陸上無線通信委員会報告（案）に対する意見募集
「業務用陸上無線通信の高度化等に関する技術的条件」のうち「300MHz帯無線式列車制御システムに係る技術的条件」に対して
提出された意見及びそれらに対する委員会の考え方
（意見募集期間：令和8年7月17日～8月20日）

情報通信審議会 情報通信技術分科会
陸上無線通信委員会
報告

「業務用陸上無線通信の高度化等に関する技術的条件」のうち、
「300MHz 帯無線式列車制御システムに係る技術的条件」

図 2-3 秦式電波伝搬特性による 4 周波繰り返し

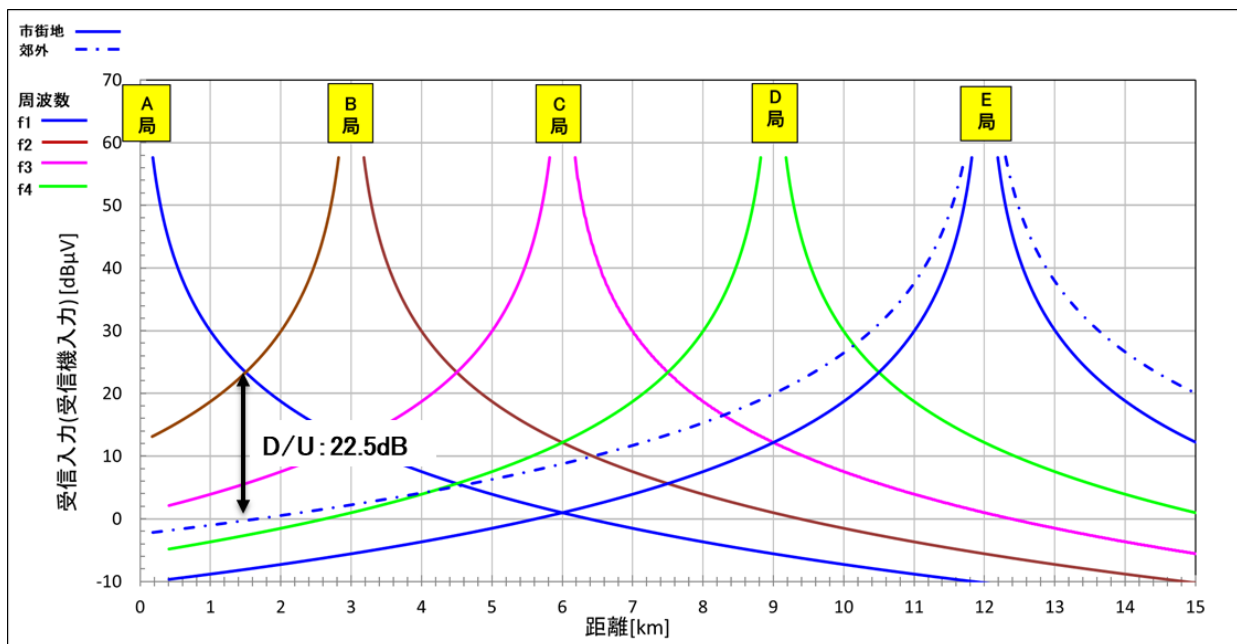
ける無線局免許の審査において個別に空中線電力の妥当性等を判断することが適当であると考えます。	
5	匿名	陸上無線通信委員会（第102回）の資料102-1-1 P. 4に300MHz帯無線式列車制御システムの技術的条件が示されており、空中線電力については、「移動局：1W以下、基地局：1W、3W」と記載されています。一方で、報告書の第3章の技術的条件では、空中線電力は「規定しない」と記載されています。技術的条件に自由度を持たせることは、システムの普及にあたって重要なことではあるものの、本報告で空中線電力が3W以上の条件で隣接周波数帯を使用する他システムとの共用検討がなされていないことから、当該システムの技術的条件として、空中線電力については報告書内で検討している範囲内で規定すべきと考えます。	技術基準上、狭帯域デジタル通信方式の無線局の無線設備において空中線電力の上限が定められていないことに加え、鉄道の線路や周囲の地形等に応じて回線設計の柔軟性を確保する観点から、技術的条件においては空中線電力の上限は定めないこととし、総務省における無線局免許の審査において個別に空中線電力の妥当性等を判断することが適当であると考えます。	無
6	匿名	P. 7に無線式列車制御システムの概要が解説されていますが、地上制御装置と車上制御装置のどちらが基地局と移動局に該当するのかを明記したほうが、1.4節以降の内容と関連づけられて、読み手にとって、より分かりやすくなるのかなと感じました。	ご意見を踏まえ、「地上制御装置（基地局）」、「車上制御装置（移動局）」に修正します。	有
7	匿名	P. 15の注釈に、基地局アンテナ高（地上アンテナ高）が15mのときの、市街地および郊外地における秦式の計算値が実測値より厳しめであることが記載されていますが、P. 24-25の参考資料によると、市街地の場合は、計算値よりも実測値のほうが全体的に上回っているのに対し、郊外地の場合は、実測値よりも計算値のほうが全体的に上回っていると見受けられます。P. 15の注釈では、「秦式を用いたシミュレーションにおいて、最悪条件を考慮し、同一周波数における希望局（基地局）の伝搬式では、希望局として不利な条件である市街地のモデルを適用し、妨害局（基地局）の伝搬式では、妨害局として有利な条件である郊外地のモデルを適用した」旨を明示したほうが、注釈の記載ぶりとしては適切ではないのかと考えます。	注釈の趣旨を明確化する観点から、ご意見を踏まえ、以下のとおり修正します。 （原案） 本検討条件の基地局アンテナ高15mは秦式の標準的な適用範囲の30mを下回るが、市街地曲線及び郊外地曲線共に実測電界値より厳しめの特性になるため、この条件で同一周波数干渉検討に使用した。 （修正） 本検討条件の基地局アンテナ高15mは秦式の標準的な適用範囲の30mを下回るが、市街地	有

及び郊外地共に実測電界値より秦式のほうが厳しめの特性になるため、秦式を用いて同一周波数干渉検討を実施した。	
8	匿名	P. 25-26の参考資料に、市街地と郊外地における秦式の計算値と実測値の比較が示されていますが、経験式である秦式の計算値に対して、秦式の適用範囲外の条件で測定した実測値を併記するのであれば、実測値の説得性を持たせるために、こういった試験環境や測定条件で実測したかは、報告書に明記すべきと考えます。	ご意見を踏まえ、以下のとおり測定条件の概要に関する記載を追加することとします。 （追記） 電界測定は、地上アンテナ高15mの基地局から350MHz帯の電波を3Wで発射し、線路上を走行する車上アンテナ高4mの列車で受信する通信系を構築して実施した。 また、市街地として高層建築物が密集している東京圏で見通しが遮られやすい区間を、郊外地として田園地帯で障害物が少なく安定した電界が得られやすい関東圏外の区間を抽出して測定を行った。	有
9	匿名	本案には、制度導入後の安全性や通信品質を客観的に検証するための「成果目標」および「KPI（効果検証指標）」が示されていません。列車制御は鉄道の安全に直結する領域であり、無線化によって新しいリスク（通信障害・干渉・遅延）が発生する可能性があります。制度の妥当性を検証するためには、成果指標の設定が不可欠です。 そのため、以下のようなKPIのいずれか、またはこれらより適切な指標を設定し、基準値・目標値・達成期限を明示したうえで、毎年度の実績を公表することを求めます。 ・ 通信障害発生率 ・ 無線干渉の発生件数	本件は、300MHz帯無線式列車制御システムに係る無線設備の技術的条件について検討を行ったものです。 列車制御システムの性能等については、無線設備を含むシステム全体の仕様に依拠するものであり、製造者や鉄道事業者等においてその妥当性が判断されるべきものと考えます。	無

注 : 本検討条件の基地局アンテナ高 15m は秦式の標準的な適用範囲の 30m を下回るが、市街地及び郊外地共に実測電界値より秦式のほうが厳しめの特性になるため、秦式を用いて同一周波数干渉検討を実施した。(参考資料参照)

図 2-7 基地→移動局回線の干渉対策例

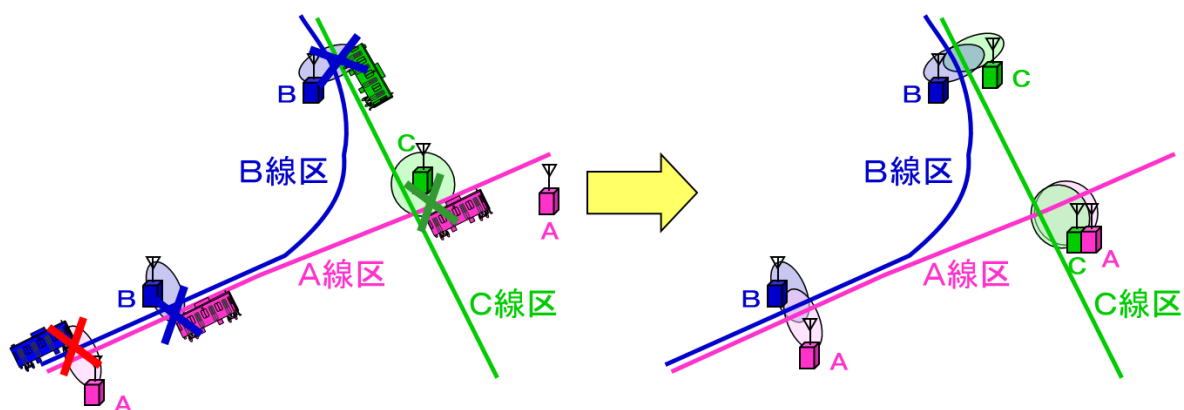
ドラインを速やかに策定・明示する」旨の文言を追加することを提案いたします。		
		第2章 周波数共用に関する検討(19ページ) 2.3.4 基地局-移動局回線の干渉対策	【意見の要旨】 事業者間での置局配置の同期(そろえること)が物理的に困難な場合を想定した、代替対策の例示追加。 【御意見及び理由】 報告(案)では、複数線区が並走・交差する箇所において「基地局の置局配置をそろえる」ことで干渉を回避できると結論づけられており、これは非常に合理的で実効性の高い対策であると考えます。 しかしながら、異なる鉄道事業者間での共同置局においては、用地確保の制約、高架や地下といった構造上の違い、既存設備の配置状況などにより、物理的に置局位置を完全にそろえることが困難なケースも想定されます。 置局位置の完全な同期が難しい場合の設計指針として、例えば「アンテナの指向性制御(ビームチルティングなど)の活用」や「事業者間でのタイムスロット割り当ての調整」など、物理的な位置合わせ以外の代替的な干渉回避アプローチの選択肢についても、報告書内にあらかじめ例示として追記することを提案いたします。これにより、現場の実態に応じた柔軟な置局設計が可能になります。	ご意見を踏まえ、置局配置をそろえられない場合の対策例として以下の記載を追加することとします。 (追記) なお、用地や構造上、置局配置をそろえることが困難な場合には、アンテナ指向方向の調整など代替的な手段でD/Uのレベル差を抑える対策をすることが考えられる。

このため、サービスエリアがオーバーラップする区間においては、基地局の置局配置をそろえることで、基地局→移動局回線の受信レベル差が緩和され、所要 D/U を確保できるため、干渉の影響を回避できる。なお、用地や構造上、置局配置をそろえることが困難な場合には、アンテナ指向方向の調整など代替的な手段で D/U のレベル差を抑える対策をすることが考えられる。
